OZNÁMENÍ ZMĚNY OPŽP 2014+			číslo OZ: 5		
Zhotovitel:	STASPO spol. s r.o., Těšínská 254,716 00 Ostrava - Radvanice				
Investor:	Město Kopřivnice	Datum: 4.5.2020			
Název akce: Odkanalizování místních částí Vlčovice a Mniší					
Registrační číslo: CZ.05.1.30/0.0/0.0/17_071/0006976					
Způsob odeslání / předání datum:		poštou <input type="checkbox"/>	e-mailem <input type="checkbox"/>	faxem <input type="checkbox"/>	osobně <input checked="" type="checkbox"/>
Odkazy na	specifikaci:	viz. příloha			
	na výkresy:	viz. příloha			
	na rozpočtové podklady:	viz. příloha			
	na jinou část smlouvy:	-			
Stavební objekt (číslo a název): TZ 01.1 Kanalizační stoky Vlčovice TZ 02.1 Kanalizační stoky Mniší					
Původní řešení: Odvádění spodních vod čerpacími studnami přes drenážní potrubí.					
Návrh řešení: Čerpání spodních vod před potrubím v místě otevřeného výkopu z prohloubené rýhy.					
Zdůvodnění řešení: Drenážní potrubí během celé výstavby odvádí vodu pod položeným potrubím směrem k čerpacím jímkám. Čerpací jímky bývají umístěny u revizních šachet vzdálených až 50 m. Tímto dochází ke stahování spodní vody v celém čerpaném úseku. Změna spočívá v čerpání spodních vod v pracovním místě prohlou

POZ-5.2

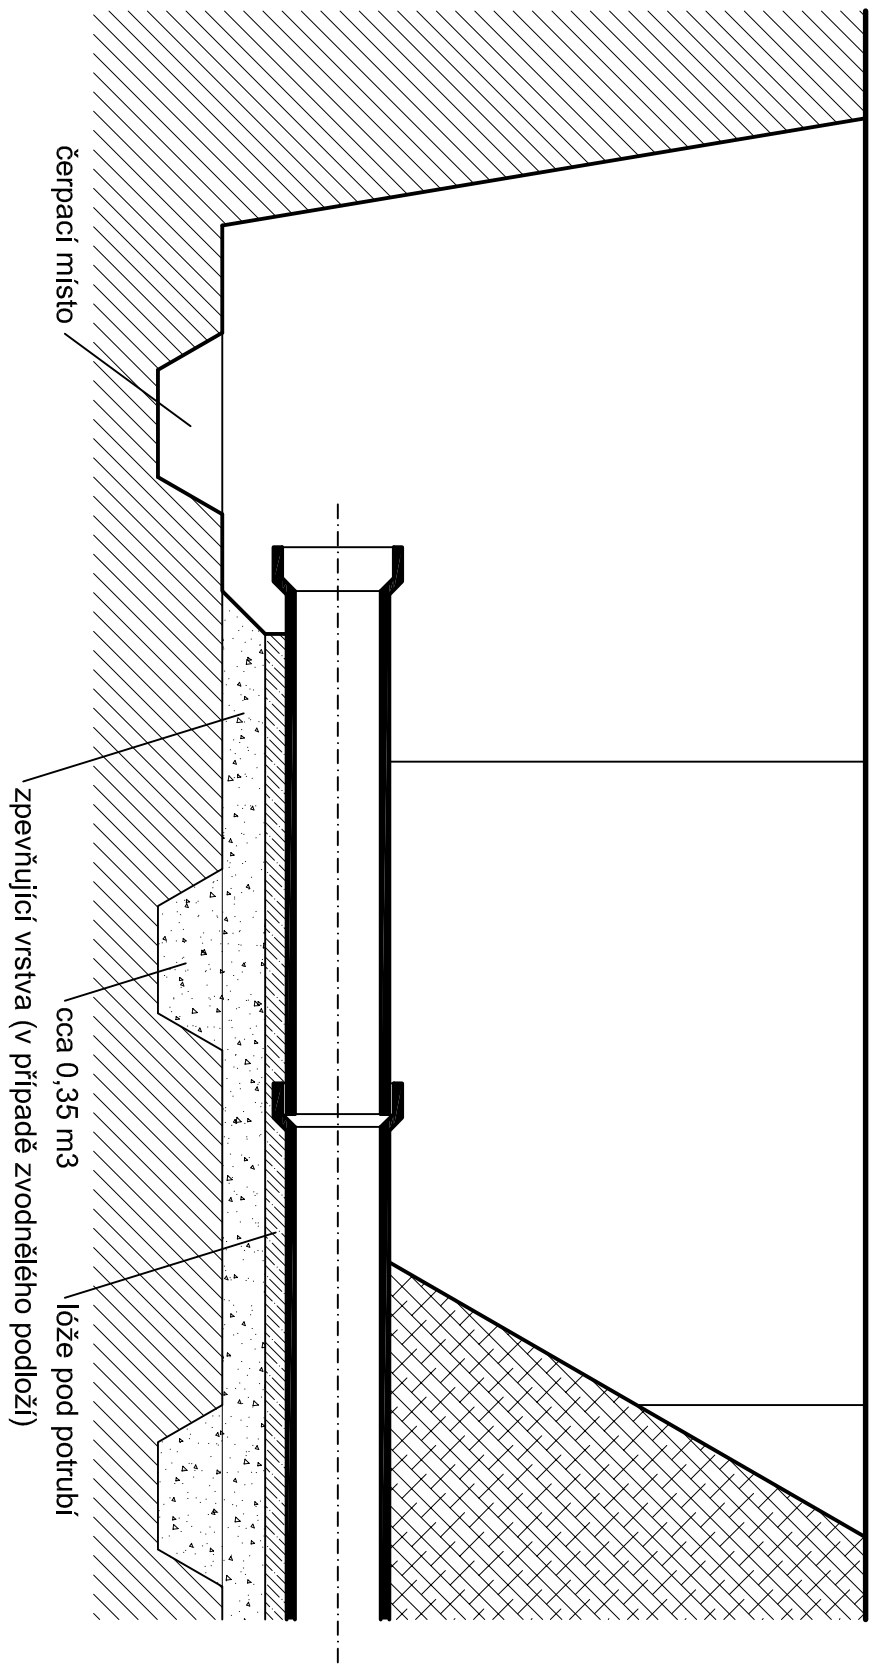
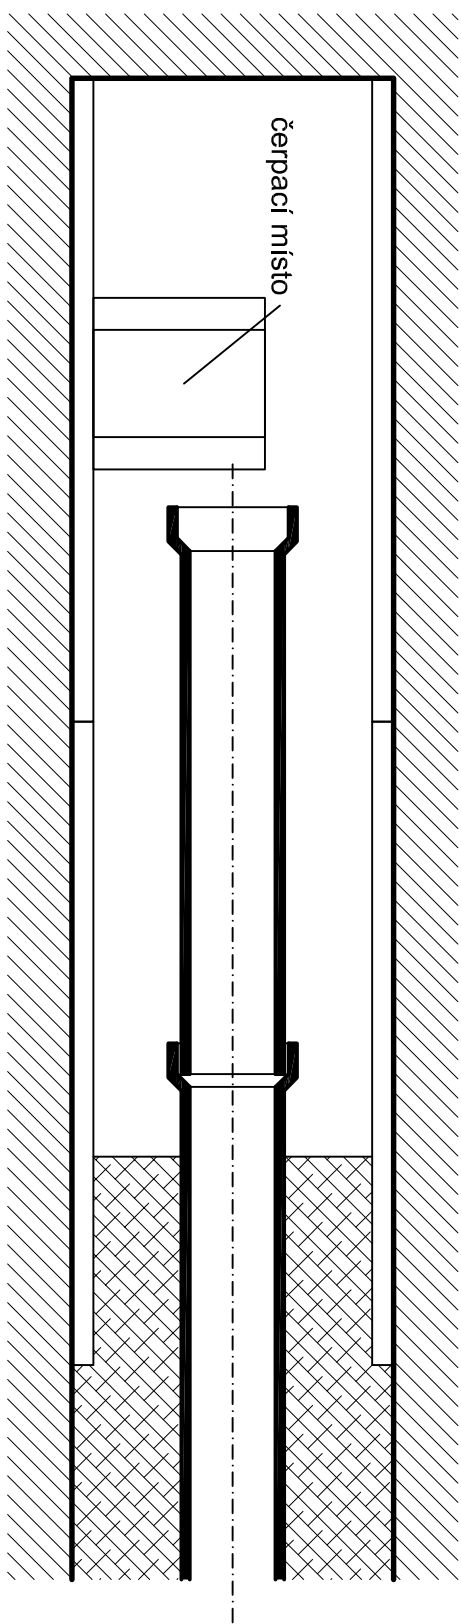
Změna způsobu čerpání spodních vod

pracovní záběr pažicích boxů cca 7 m
čerpací jímka bude posouvána vždy na konec potrubí
